品番	SS 61BNBL	品名	手洗付密結タンク	1 / 4
----	-----------	----	----------	-------

衛生陶器補修品互換性情報		No. E0001					
件名 ボールタップフィルターの互換性（確認手順）							
対象製品 SH50/51系・SS50/51系・SH60/61系・SS60/61系・SH110/111系BA・SS110/111系・SH112/113系・SS112/113系・SH260/261BA・SS260/261系							
ピュアレストQR/EX系タンクのフィルター一部確認手順							
手順①. タンク品番を確認する。							
A(販売期間:2004年2月~2006年3月) 洗浄水量:大8L/小6Lのタンク SH110/111BA等(品番末尾Sなし) SS110/111BFBF等(品番末尾Sなし)	B(販売期間:2005年12月~2006年10月) 洗浄水量:大8L/小6Lのタンク SH50/51系、SS50/51系 SH110/111BAS等(品番末尾S付) SS110/111BFBFS等(品番末尾S付)	C(販売期間:2006年11月~) 洗浄水量:大6L/小5Lのタンク SH60/61系、SS60/61系 SH260/261系、SS260/261系					
手順②. ボールタップ形状を確認する。	D(販売期間:2005年12月~2011年3月) 洗浄水量:大10L/小8Lのタンク SH112/113系、SS112/113系						
ア例)HH06012(廃):流路が2系統  水の流路が手洗・補給水側と吐水口側でに分かれている	イ例)HH06012R(廃):流路が1系統  ふさぎふた付 水の流路が手洗・補給水・吐水口と全て一緒の方向	ウ例)HH06021/R/S/N/Z:流路が1系統  ふさぎふたなし 本体自体でふさがれている 水の流路が手洗・補給水・吐水口と全て一緒の方向					
手順③. フィルターユニットを選定する。							
手洗付変更ユニット:HH11017(廃) 手洗無変更ユニット:HH11018(廃) ※当該箇所故障の際はボールタップごと交換	手洗付変更ユニット:HH11036RZ 手洗無変更ユニット:HH11037Z	手洗付変更ユニット:HH11049N 手洗無変更ユニット:HH11048S					
フィルターユニット (手洗付・無共用):HH11014R	手洗付フィルターユニット:HH11034N 手洗無フィルターユニット:HH11035N	手洗付フィルターユニット:HH11047R 手洗無フィルターユニット:HH11046R					
フィルターユニット特長  69.5	この2期間は、形状での判別が困難です。 手順②のボールタップ形状か

タンクふた底の違い

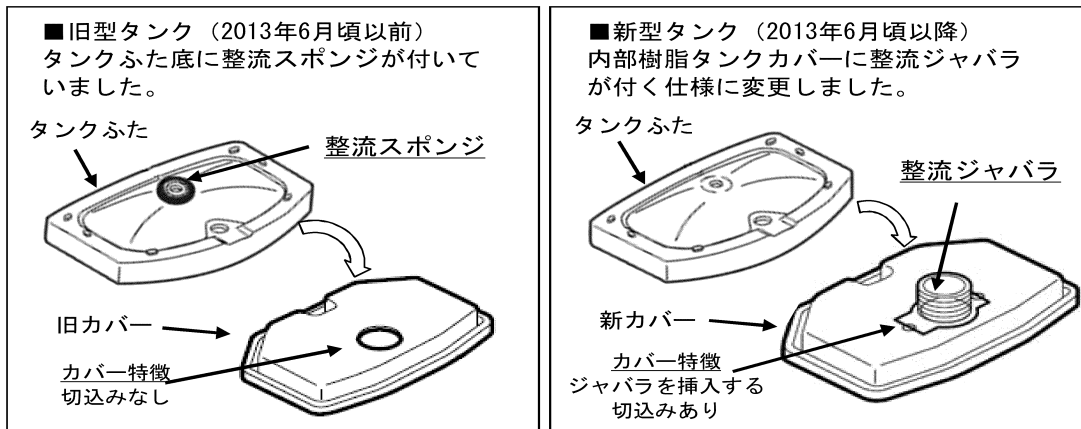
■対象製品のタンクふたには、ふた底に整流スポンジが付いているものと、付いていないものがあります。2013年6月頃から順次整流ジャバラ式に切り替えられています。
(新旧でカバー形状は異なりますが、整流ジャバラのみの取り替えは可能です)

- 現行製品は整流ジャバラ式に切り替わっていますので、整流スポンジは付いていません。
- 現在のタンクふた、陶器タンク式、内部樹脂タンク式、内部樹脂カバーのみの補修品には、整流ジャバラが付いていますので、補修の際、タンクふた底に整流スポンジが付いている場合は、はがして整流ジャバラ式に切り替えてください。
- 整流スポンジを付けたまま整流ジャバラ仕様のカバーを付けると、ふたが浮いてがたつきや漏水の原因となりますので、必ず整流スポンジは、はがしてください。
- 既に整流ジャバラが付いている製品に対して、補修品を手配すると整流ジャバラがだぶる場合があります。その場合は破棄ください。
